仕様変更のご案内

φ22 XW/φ30 XN シリーズ 非常停止用押ボタンスイッチ・照光式

φ22XW/φ30 XN シリーズ非常停止用押ボタンスイッチのLED仕様変更について、ご案内いたします。
 ※赤文字箇所修正（2022年9月26日）

参考 点灯状態

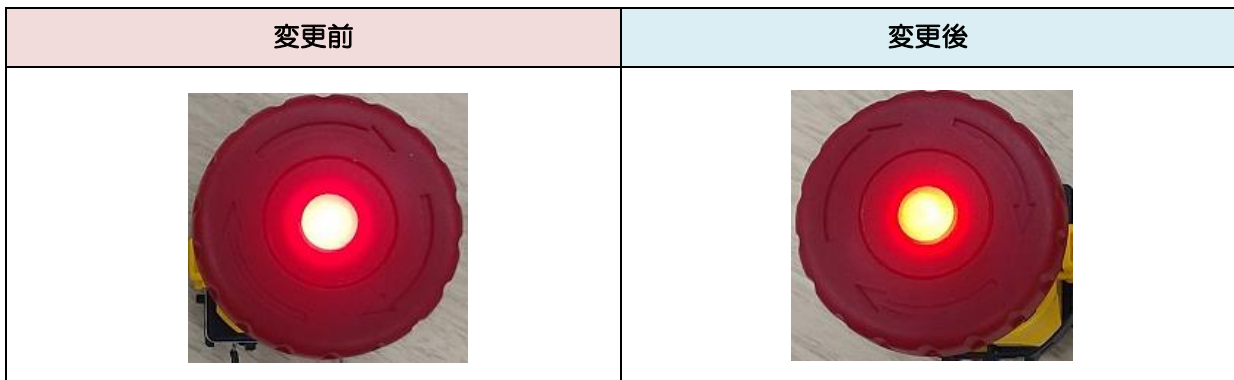
LED 照光部を次のように変更します。

定格使用電圧	AC/DC 24V	
定格電流	変更前	変更後
	15mA	5mA

- 消費電流の低減と明るさ向上
- 使用 LED の調達性向上

識別表示

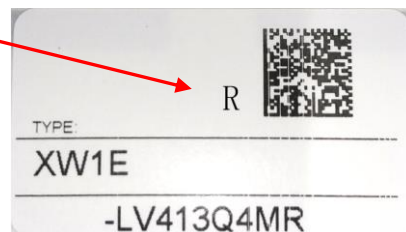
変更後の製品は梱包ケースに「R」を表示いたします。

表示期間：2023 年 12 月生産分まで
